INFORME DE HITO DE CONTROL
N° 13713-2021-CG/GRAN-SCC

**“RECONSTRUCCIÓN DE TRAMO 1-1774 - JIRÓN AV. SEÑOR DE
LOS MILAGROS, TRAMO 1-1770 – JIRÓN SAN FRANCISCO,
TRAMO 1-1762 – JIRÓN PERÚ, TRAMO 1-1768 – JIRÓN LIMA,
TRAMO 1-1769 – JIRÓN CHACHAPOYAS, TRAMO 1-1771 –
JIRÓN MOQUEGUA, TRAMO 1-1776 – JIRÓN CENTENARIO,
TRAMO 1-1773 – JIRÓN RAMÓN CASTILLA – DISTRITO DE
POMABAMBA – PROVINCIA DE POMABAMBA –
DEPARTAMENTO DE ÁNCASH”**

HITO DE CONTROL N° 1 – EVALUACIÓN DEL EXPEDIENTE TÉCNICO

IMAGEN 2
DETALLE DEL TECHO DEL PAVIMENTO Y CANAL DE EVACUACIÓN

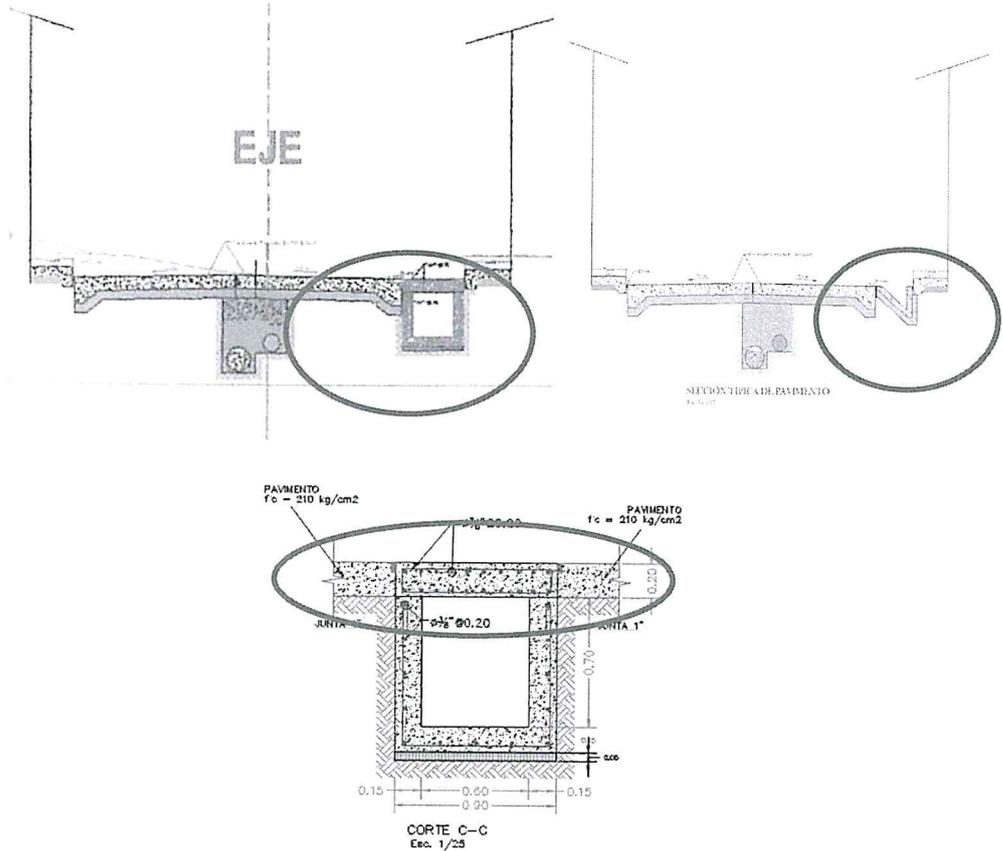
De la revisión al expediente técnico, se verificó el metrado de la partida 02.03.02 Concreto $f'c= 210 \text{ Kg/cm}^2$ en pavimento y los planos del proyecto donde se advierte que en el expediente técnico se encuentran plasmados los detalles del dren colector y cunetas, tales como paredes, piso y techo; siendo el techo del dren colector y el ancho de las cunetas parte del pavimento.

En ese sentido, se efectuó la verificación de la planilla de metrados la partidas n.º 07.02 Dren de Evacuación y 07.03 Cunetas, donde se observa que el metrado del techo del dren de evacuación de la partida 07.02.04.03 Concreto $f'c= 210 \text{ Kg/cm}^2$ en dren, es parte del pavimento que habría sido metrado en la partida 02.03.02 Concreto $f'c= 210 \text{ Kg/cm}^2$ en pavimento, ocasionando traslape del metrado del pavimentado de concreto, incrementando un metrado de 115,56 m³ de concreto $f'c= 210 \text{ Kg/cm}^2$.

Asimismo, con respecto a la partida de 07.03.03.02 Concreto $f'c= 210 \text{ Kg/cm}^2$ en cuneta, es parte del pavimento, ocasionando una sobredimensión de 59.84 m³ de concreto $f'c= 210 \text{ Kg/cm}^2$; advirtiendo la variación de presupuesto, tal como se muestra en la siguiente imagen:

IMAGEN 4
DETALLE DE VEREDA EN PLANTA DE LA CALLE JIRON SAN JUAN

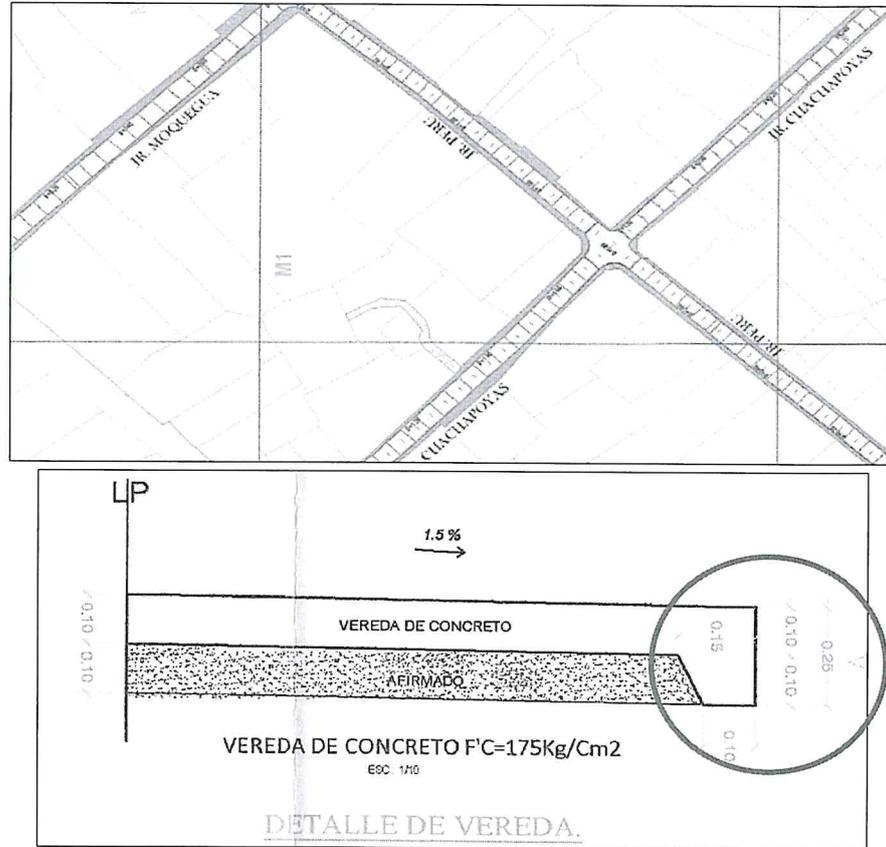
Al respecto, sobre el metrado de la partida 03.03.02 Concreto f'c= 175 Kg/cm2 en vereda, se verificó todas las calles que son parte del Proyecto; advirtiendo que en el plano de planta de vereda POV-01 donde se observa que las veredas en planta de todas las calles son de formas irregulares; sin embargo, en la plantilla de metrados tiene un ancho continuo de 1.20m, 1.00, 0.80; además de ello, el área transversal de la vereda no se identifica como fue calculada ya que la altura de vereda es 0.15m, pero se observa que en el plano de

detalle se evidencia la altura de 0.10 m.; en ese sentido no hay coherencia entre los planos y metrados del expediente técnico, tal como se observa en la imagen siguiente:

En ese sentido, la comisión efectuó el metrado verificando los detalles en el plano y las plantillas de metrado en veredas - metrado de la uña de la vereda, y dando como resultado un área de 0.01875 m², que multiplicado con la longitud total de la vereda dará el volumen total de concreto que se usará en la uña de la vereda, siendo resultado descritos en la imagen siguiente:
